UNIVERSIDADE FEDERAL DE SERGIPE
GABINETE DO REITOR
COMISSÃO DE LICITAÇÃO

CONCORRÊNCIA PÚBLICA Nº. 007/2019

OBJETO: Serviços de Construção do Centro de Vivência do Campus do Sertão da Universidade Federal de Sergipe – UFS

Esclarecimento nº. 08 – recebido em 05/09/2019

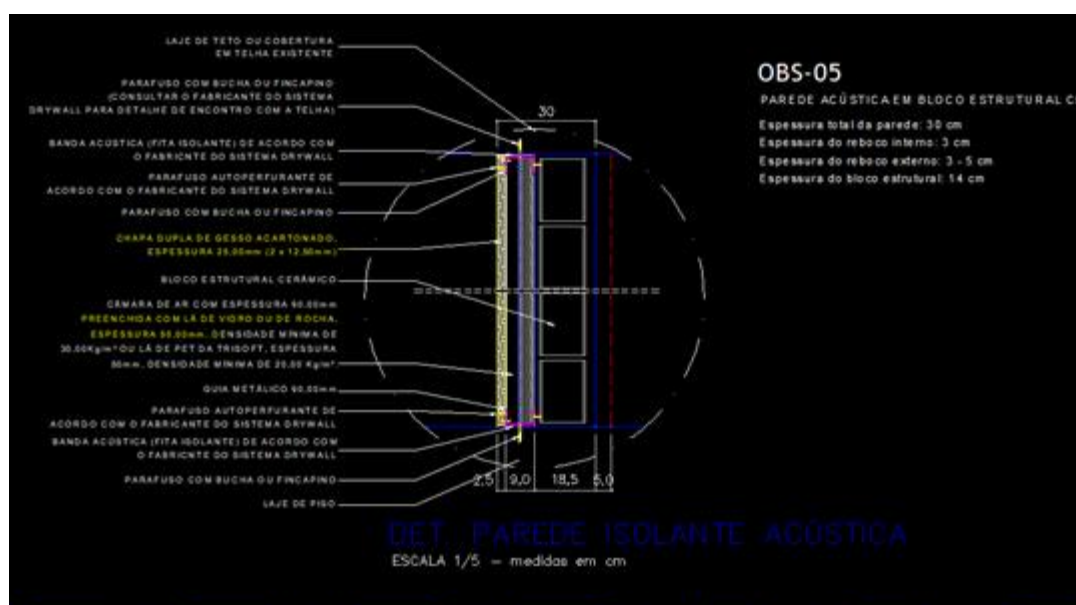
2.2. Em análise aos projetos X especificações X planilha, verificamos que no projeto PE-07-UFS-S1CV-ARQ-B05-A1-19_R0_PB TÉRREO-BL A.dwg, há o detalhamento do isolamento acústico nas das paredes, conforme figura abaixo, porém em planilha orçamentária não identificamos o serviço de isolamento acústico. Solicitamos a inclusão deste serviço em planilha orçamentária de referência.

RESPOSTA EMITIDA PELO DOFIS EM 09/09/2019:

Conforme consta no item 7 do Anexo I (Termo de Referência) do Edital.

"Pagamento será de acordo com a medição aprovada que será apresentada por período referente ao Cronograma Físico Financeiro a ser apresentado.

Embora a contratação da obra seja por preço global, informamos aos licitantes que os procedimentos referentes às medições levarão em conta somente as quantidades efetivamente executadas na obra e seus respectivos preços unitários, de acordo com a IN nº 05/2017 e acórdão 2012/2009 do TCU."
